Dodatek č. 1 ke Smlouvě o dílo

OZNÁMENÍ ZMĚNY OPŽP 2014+ PO1		číslo OZ: 1	
Zhotovitel:	PERAT s.r.o., Karlovarská 8, 273 51 Pavlov, IČ: 279 55 460		
Investor:	Obec Podluhy	Datum: 10.8.2021	
Název akce: Návrh řešení dešťových vod, obec Podluhy, k.ú. Podluhy			
Způsob odeslání / předání datum:	poštou ☐	e-mailem ☐	faxem ☐
osobně ☒			
Odkazy na	specifikaci:		
	na výkresy:		
	na rozpočtové podklady:		
	na jinou část smlouvy:		
Předmět změny: Korekce trasy čerpané vody na fasádu objektu Technických služeb			
Popis a zdůvodnění změny: Provedení korekce u trasy čerpané vody na fasádu objektu Technických služeb. Původní řešení v PD: ovládací pilíř byl vyveden mezi pozemek ve vlastnictví obce a soukromý pozemek. Majitel soukromého pozemku s tímto řešením v průběhu Územního řízení nesouhlasil. Tato změna byla do PD zapracována, avšak nebyla doložena k VZ. Dále byly opraveny položky dle rozpočtu a projektové dokumentace, které byly součástí žádosti o dotaci.

ZMĚNOVÝ LIST OPŽP 2014+PO1

Předmět změny: Korekce trasy čerpané vody na fasádu objektu Technických služeb

ŘEZ USAZENÍ NÁDRŽE

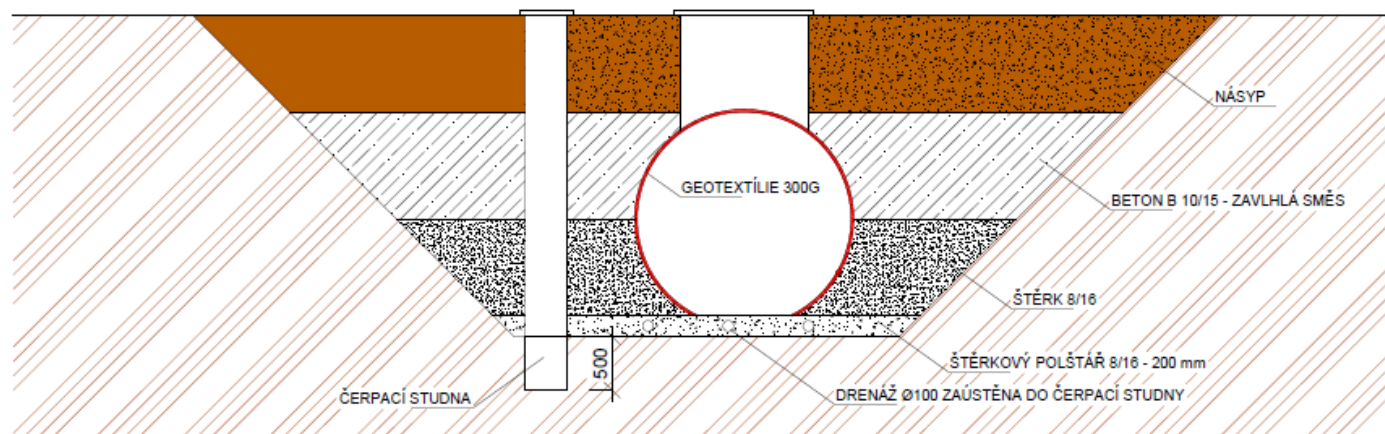
Obě smluvní strany se dohodly na následujícím Dodatku č. 1 ke Smlouvě o dílo, ze dne 23.6.2021, kterým upravuje termín realizace z důvodu, že po vyhloubení výkopové jámy pro usazení nádrže na dešťovou vodu byla zjištěna přítomnost spodní vody. Vzhledem k tomu, že toto nebylo řešeno v projektové dokumentaci, byl ve spolupráci s projektantem a výrobcem nádrže stanoven postup pro usazení nádrže.

Předmět změny: Zajištění stability nádrže na dešťovou vodu proti zjištěné spodní vodě

Popis a zdůvodnění změny: Po vyhloubení výkopové jámy pro usazení nádrže na dešťovou vodu byla zjištěna přítomnost spodní vody. Vzhledem k tomu, že toto nebylo řešeno v projektové dokumentaci, byl ve spolupráci s projektantem a výrobcem nádrže stanoven postup pro usazení nádrže - viz. příloha výkresu D1.

Stanovisko technického dozoru stavby: Na základě jednání s projektantem a výrobcem nádrže bylo postupováno dle jejich návrhu na základě výkresu D1. Takto řešený postup byl odsouhlasen.
